Objektas: „Plungės miesto Telšių, Laisvės, Rietavo ir Minijos gatvių atkarpų techninių parametrų gerinimas ir eismo saugos priemonių diegimas“ darbai.

DARBŲ PAKEITIMO NURODYMAS NR. 6
2020 m. balandžio 30 d.

Darbų pakeitimo aktas Nr. 6

1. Papildomų ir nevykdomų darbų žiniaraštis – 1 lapas;
2. Temperatūrinių siūlių įrengimo brėžinys – 1 lapas.

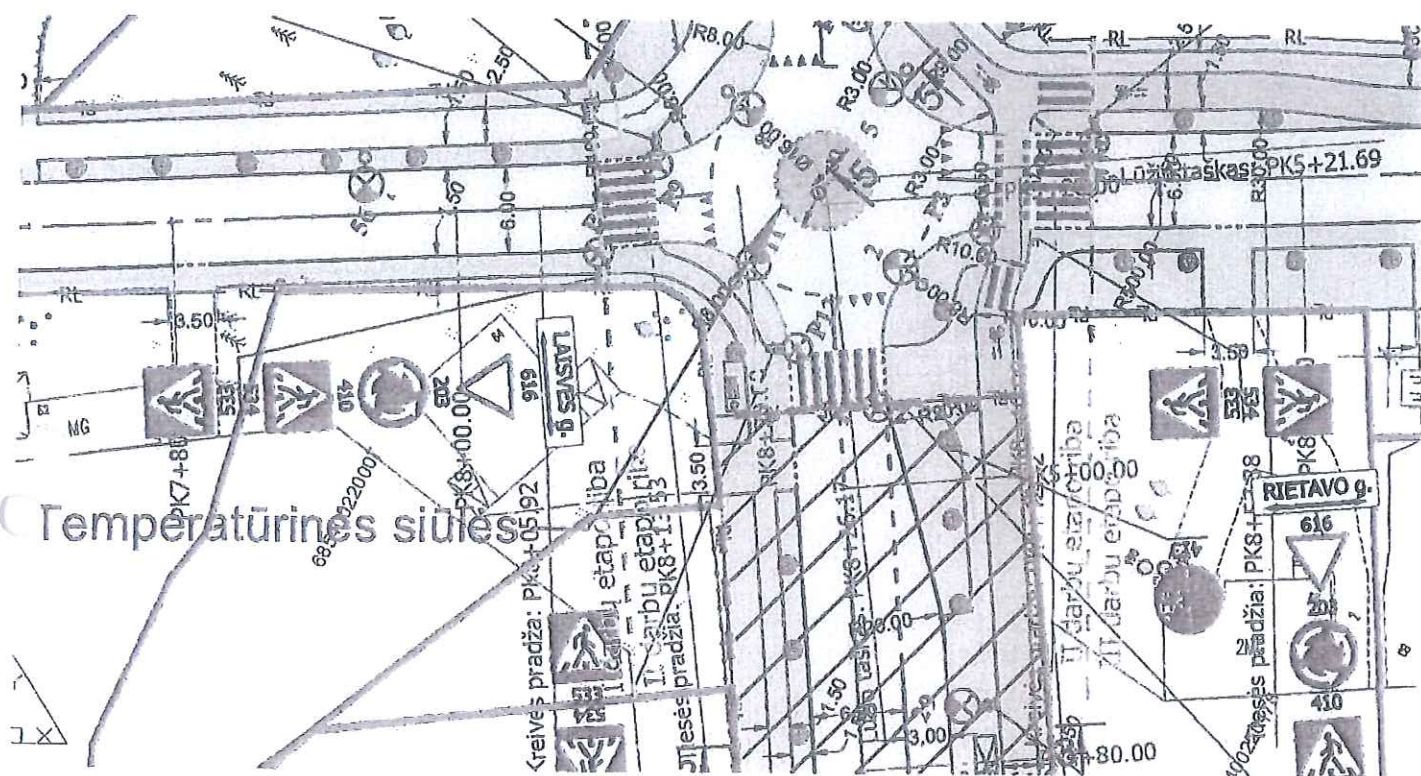
Techniniame ir darbo projekte pervažiuojamų žiedinių sankryžų vidinės dalies konstrukcija yra laidi vandeniui ir numatyta ant nesurišto, mineralinių medžiagų mišinio, pagrindo. Šis sprendimas tinkamas, jei nenumatomas didelis sunkiojo transporto eismas. Jei planuojamas didesnis sunkiojo transporto eismas, pritartume pervažiuojamų žiedinių sankryžų vidinės dalies konstrukcijų keitimui į nelaidžias vandeniui ant betono pagrindo.

Plungės miesto Rietavo gatvės rekonstravimo darbo projektas II darbų etapas Pk8+10,17 - Pk8+45,17			
PAPILDOMI DARBAI			
Eil. Nr.	Darbo pavadinimas, aprašymas	Mato vnt.	Kiekis
Susisiekimo dalis			
1	Pagrindo sluoksnio iš betono mišinio C30/35-XC2-XF4 įrengimas h=0,25	m²	36
2	Išlyginamojo sluoksnio iš betono mišinio C30/35-XC2-XF4 įrengimas h=0,03	m²	36
3. Deformacinių siūlių įrengimas – 10,5 m (3 po 3,35m)			
3.1	Plieninių juostų temperatūrinėms siūlėms įrengimas 3,35x0,01x0,33	vnt.	6
3.2	Plieninių ankerių plieninėms juostoms įrengimas temperatūrinėms siūlėms 0,25x0,05x0,01	vnt.	18
3.3	Kietos gumos įdėklas temperatūrinėms siūlėms 3,35x0,01x0,33	vnt.	3
3.4	Polimerais modifikuotas bitumas temperatūrinėms siūlėms PMB 45/80-55 3,35x0,03x0,05	vnt.	3

NEVYKDOMI DARBAI			
Eil. Nr.	Darbo pavadinimas, aprašymas	Mato vnt.	Kiekis
Susisiekimo dalis			
1	Skaldos pagrindo iš nesurišto mineralinių medžiagų mišinio 0/45 h=0,25 įrengimas	m²	36
2	Išlyginamojo sluoksnio iš mineralinių medžiagų mišinio 0/5 h=0,03 įrengimas	m²	36

Temperatūrinės siūlės įrengimas

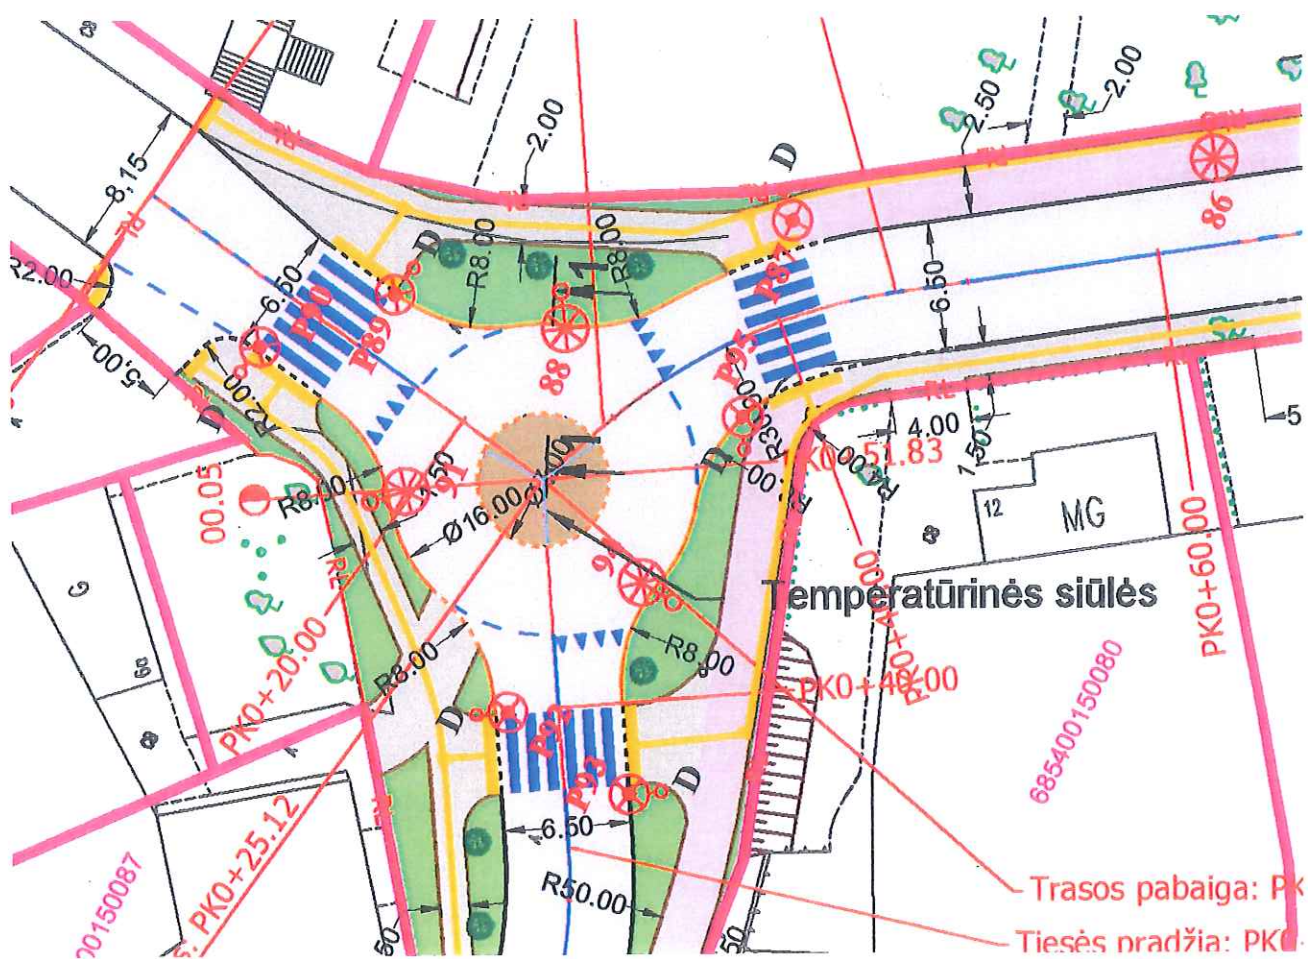
Komisija, išanalizavusi visą susirašinęjimą, sutarties dokumentus, apžiūrėjo situaciją objekte ir nustatė, kad, siekiant išvengti žiedinėse sankryžose rengiamų trinkelės išjudinimo, iškraipymo ar išstūmimo iš žiedų, Telšių gatvės ir Laisvės gatvės bei Rietavo gatvės ir Sinagogų gatvės žiedinių sankryžų vidinės dalies konstrukcijų dalis būtina rengti nelaidžias vandeniui bei ant betono pagrindo ir pritaria šių papildomų darbų atlikimui:

1. Rietavo gatvės kelio (gatvės) konstrukcija. I darbų etapas Pk0+00 - Pk0+42,25

Plungės miesto Rietavo gatvės rekonstravimo darbo projektas <i>I darbų etapas Pk 0+00 – Pk 0+42,25</i>			
PAPILDOMI DARBAI			
Eil. Nr.	Darbo pavadinimas, aprašymas	Mato vnt.	Kiekis
Susisiekimo dalis			
1	Pagrindo sluoksnio iš betono mišinio C30/37-XC2-XF4 įrengimas h=0,25	m ²	36
2	Išlyginamojo sluoksnio iš betono mišinio C30/37-XC2-XF4 įrengimas h=0,03	m ²	36
3. Deformacinių siūlių įrengimas – 10,05 m (3 po 3,35m)			
3.1	Plieninių juostų temperatūrinėms siūlėms įrengimas 3,35x0,01x0,33	vnt.	6
3.2	Plieniniu ankerių plieninėms juostoms įrengimas temperatūrinėms siūlėms 0,25x0,05x0,01	vnt.	18
3.3	Kietos gumos įdėklas temperatūrinėms siūlėms 3,35x0,01x0,33	vnt.	3
3.4	Polimerais modifikuotas bitumas temperatūrinėms siūlėms PMB 45/80-55 3,35x0,03x0,05	vnt.	3

NEVYKDOMI DARBAI			
Eil. Nr.	Darbo pavadinimas, aprašymas	Mato vnt.	Kiekis
Susisiekimo dalis			
1	Skaldos pagrindo iš nesurišto mineralinių medžiagų mišinio 0/45 h=0,25 įrengimas	m ²	36
2	Išlyginamojo sluoksnio iš mineralinių medžiagų mišinio 0/5 h=0,03 įrengimas	m ²	36

Temperatūrinės siūlės (renginys)

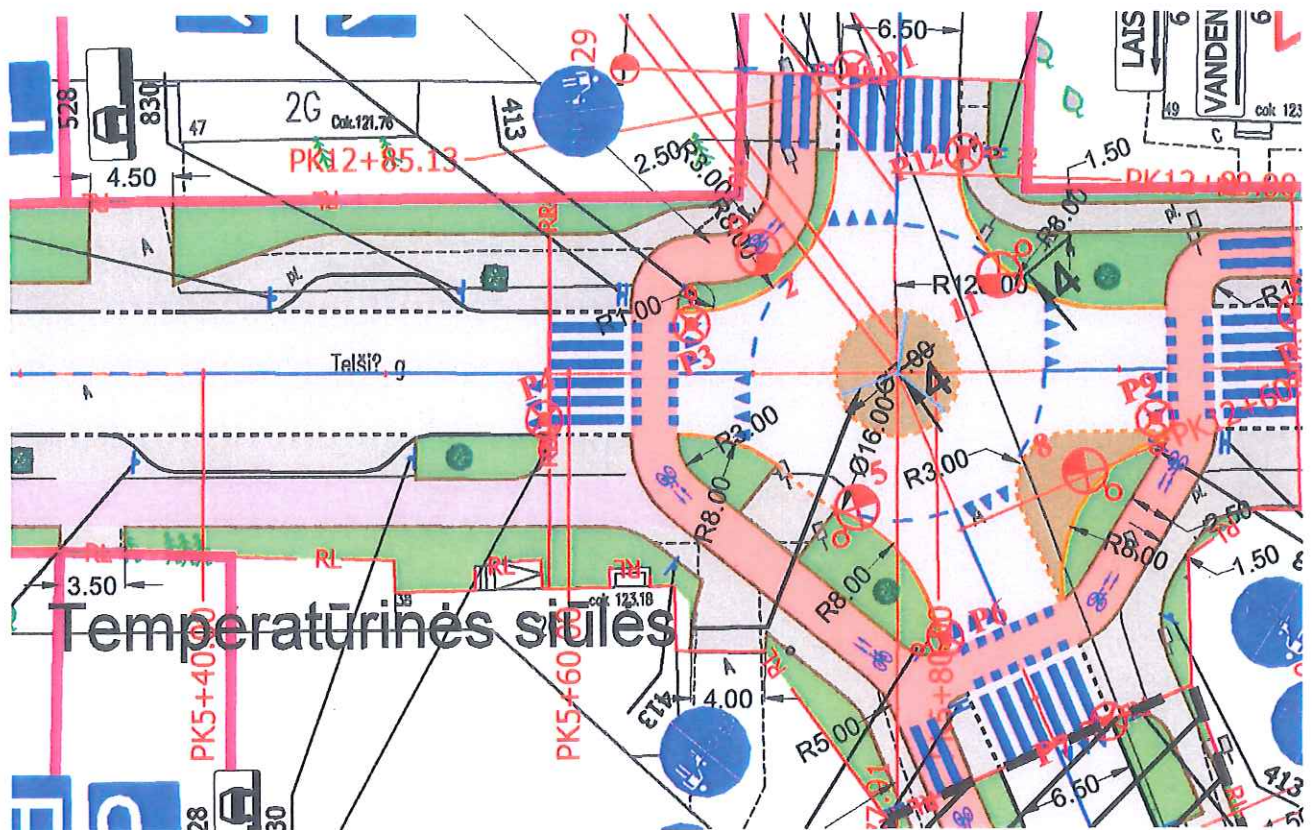
2. Telšių gatvės kelio (gavės) konstrukcija. II darbų etapas Pk5+58,91 - Pk5+99,68

Plungės miesto Telšių gatvės rekonstravimo darbo projektas II darbų etapas Pk 5+58,91– Pk 5+99,68			
PAPILDOMI DARBAI			
Eil. Nr.	Darbo pavadinimas, aprašymas	Mato vnt.	Kiekis
Susisiekimo dalis			
1	Pagrindo sluoksnio iš betono mišinio C30/37-XC2-XF4 įrengimas h=0,25	m ²	36
2	Išlyginamojo sluoksnio iš betono mišinio C30/37-XC2-XF4 įrengimas h=0,03	m ²	36
3. Deformacinių siūlių įrengimas – 10,05 m (3 po 3,35m)			
3.1	Plieninių juostų temperatūrinėms siūlėms įrengimas 3,35x0,01x0,33	vnt.	6
3.2	Plieniniu ankerių plieninėms juostoms įrengimas temperatūrinėms siūlėms 0,25x0,05x0,01	vnt.	18
3.3	Kietos gumos įdėklas temperatūrinėms siūlėms 3,35x0,01x0,33	vnt.	3
3.4	Polimerais modifikuotas bitumas temperatūrinėms siūlėms PMB 45/80-55 3,35x0,03x0,05	vnt.	3

NEVYKDOMI DARBAI			
Eil. Nr.	Darbo pavadinimas, aprašymas	Mato vnt.	Kiekis
Susisiekimo dalis			
1	Skaldos pagrindo iš nesurišto mineralinių medžiagų mišinio 0/45 h=0,25 įrengimas	m ²	36
2	Išlyginamojo sluoksnio iš mineralinių medžiagų mišinio 0/5 h=0,03 įrengimas	m ²	36
